Kulturminnefagleg vurdering - nytt flaumløp - dam Valldalen - Ullensvang kommune

Vi viser til dykkar epost 25.04.2024, samt øvrige kontakt vedrørende eventuelt behov for kulturminneundersøkingar i samband med detaljplan for nytt flaumløp i Valldalsdammen, Ullensvang kommune, seinast revidert arealbrukskart oversendt 09.06.2024.

Figur 1 Einungsstølen, kolgrop markert med raud pil.

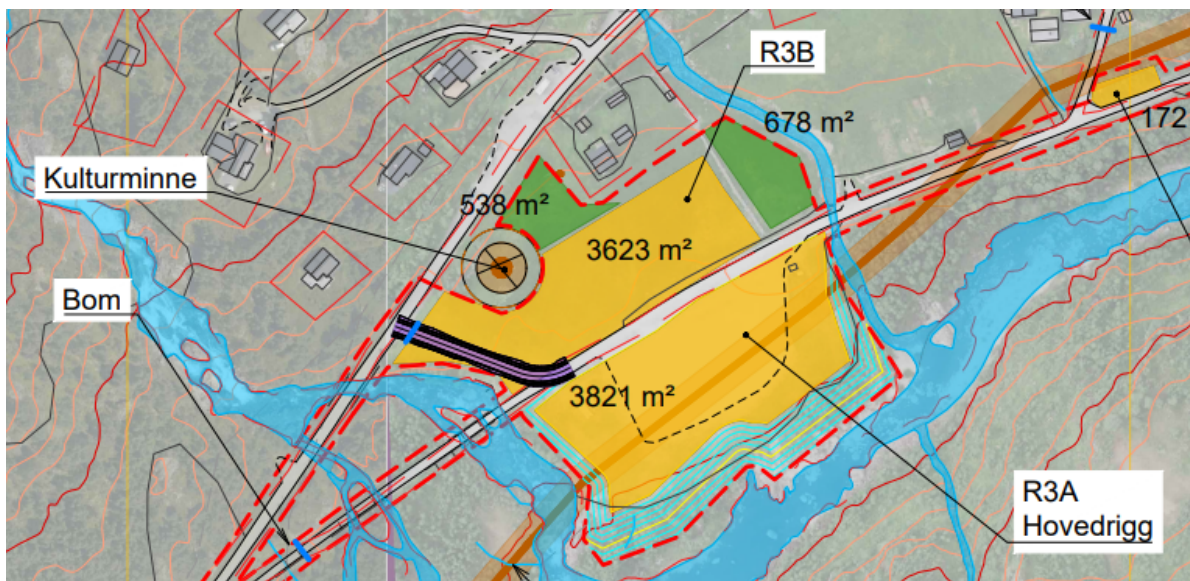
Aust for kolgropa på Hauge ligg Einungsstølen med fleire bygningar og steingardar i omgjevnaden. Stølen har ikkje formell verneverdi etter kulturminnelova, men er eit kulturmiljø med ein viss kulturhistorisk verdi. Slåttemarka rundt framtrer som ein autentisk del av omgjevnaden til stølen og til kolgropa. Ein del av desse areala er påverka av anleggsverksemd ved bygging av demningen i Hyttejuvet (Valldalsdammen). Vest for kolgropa på Hauge var det mellombels anleggsveg på 2000-talet. Det er potensiale for funn av hittil ukjende førreformatoriske kulturminne i området. Dei konkrete areala som råkast av planlagte tiltak vurderer vi imidlertid å ha begrensa funnpotensiale på grunnlag av tidlegare moderne inngrep. Det kan likevel ikkje utelukkast fullstendig at det finst automatisk freda kulturminne i området, og vi minner om at tiltakshavar har meldeplikt jf. kulturminnelova, jf. våre innspel til vilkår til detaljplan nedanfor.
